Vysvetlenie súťažných podkladov č. V

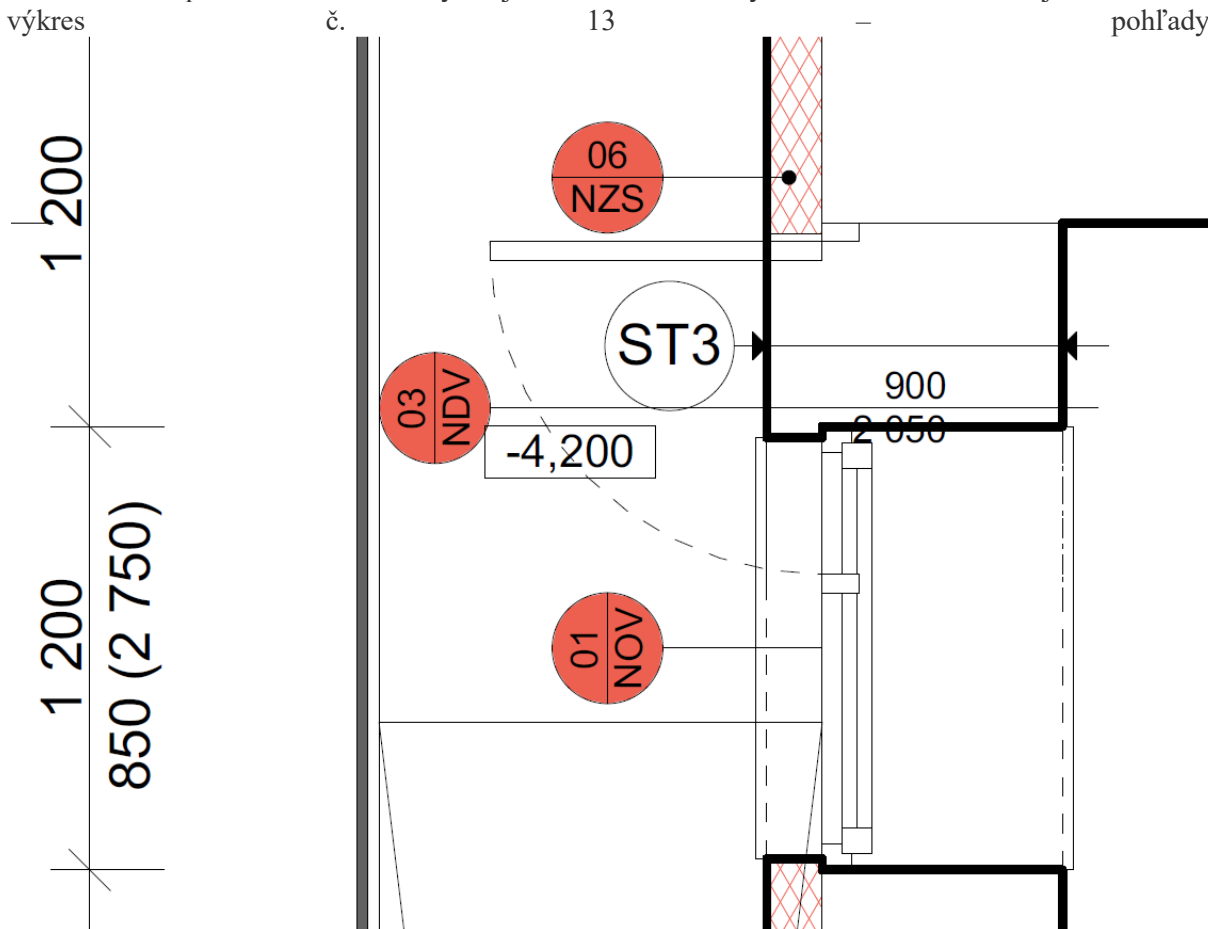
- 2) **Otázka:**
Prosíme o vysvetlenie detailu v prílohe. Položka 03/NDV ide o dvere do muriva, ktoré prekrýva okno.

Odpoveď:
Jedná sa o vstupné dvere do 1.PP / bývalej kotolne. Pod okenným otvorom sa nachádzajú dvere - viď výkres č. 13 pohľady.
